**Accord de 1958 – Examen de projets d'amendements
à des Règlements existants, proposés par le GRE**

Proposition de complément 44 à la série 03 d'amendements au Règlement n° 37 (Lampes à incandescence)

Communication du Groupe de travail de l'éclairage et de la signalisation lumineuse*

Feuille PR21/5W/1, le croquis suivant,

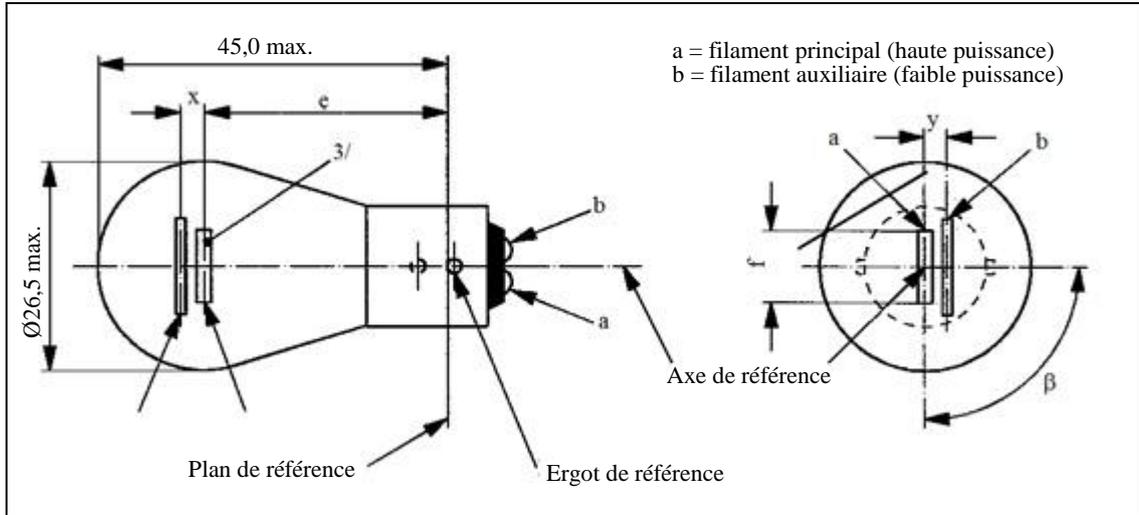
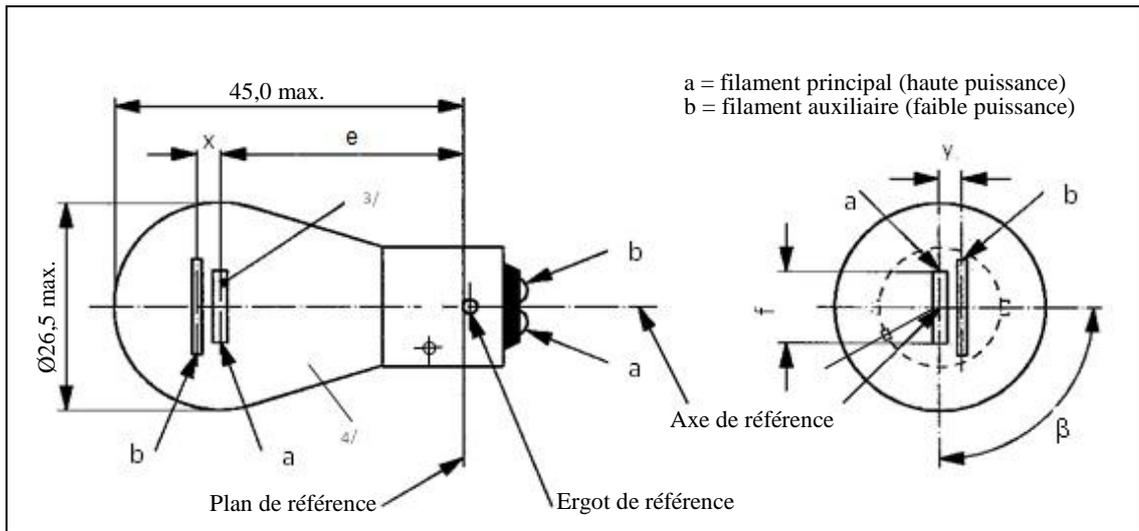
modifier comme suit:

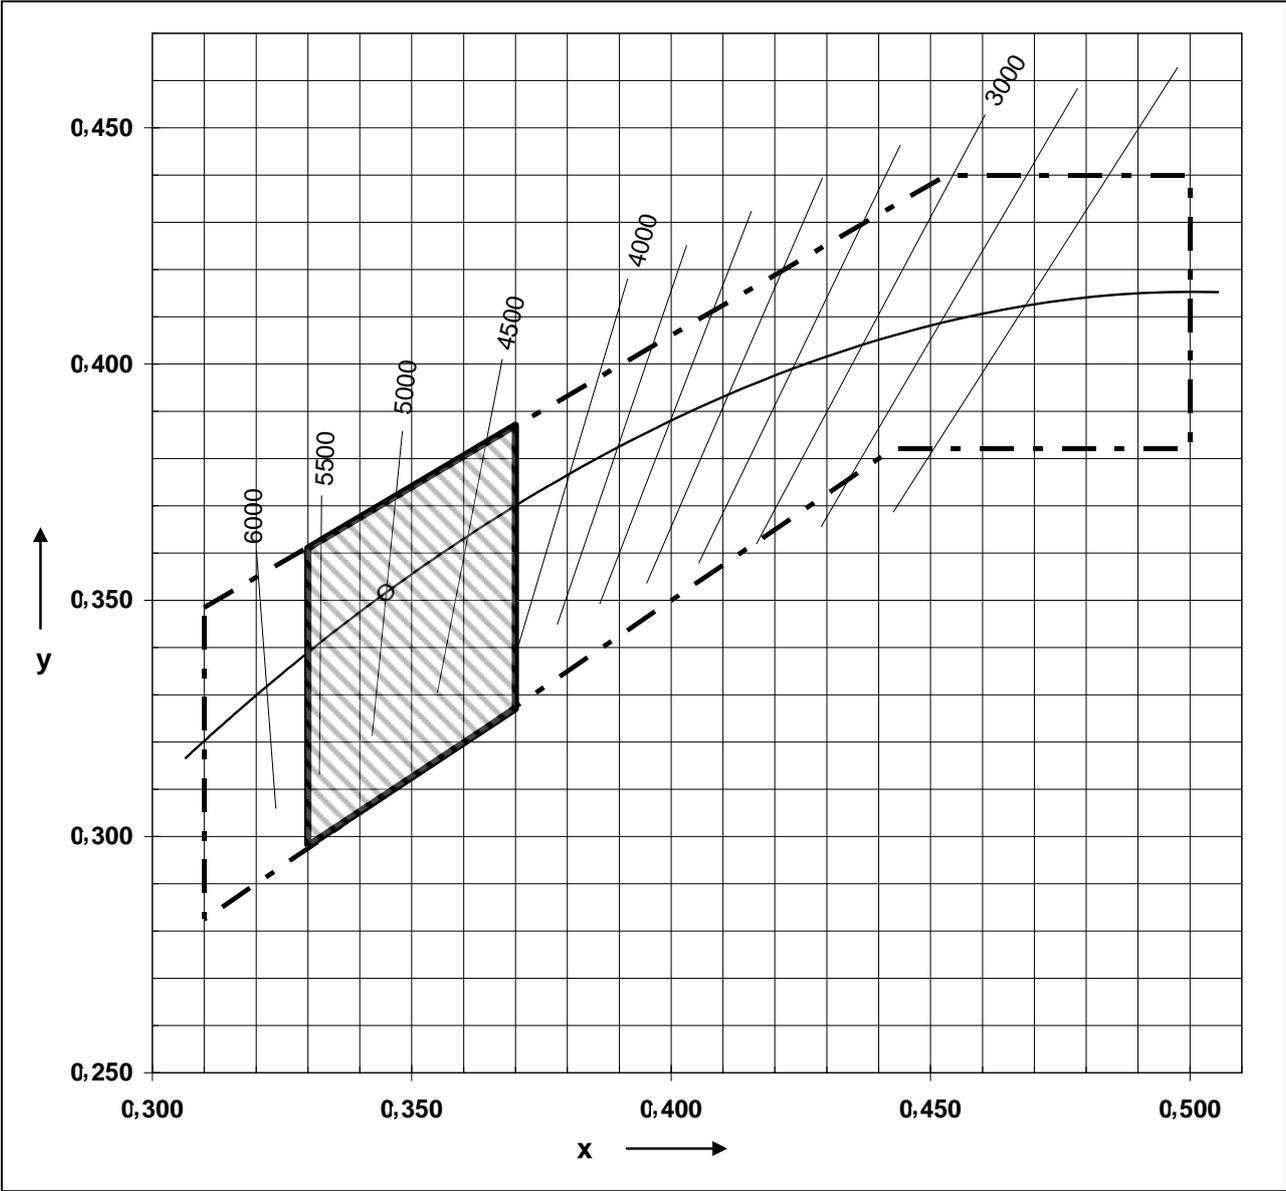
Annexe 5, ajouter un nouveau paragraphe 2.4, ainsi conçu:

«2.4 Limites de couleur plus strictes.

La figure ci-après montre la zone de tolérance pour la couleur blanche (à l'intérieur des lignes en tirets) et la zone de tolérance restreinte pour la source lumineuse à incandescence H20 (zone ombrée délimitée par des lignes pleines) dans le système de coordonnées chromatiques de la CIE (x, y).
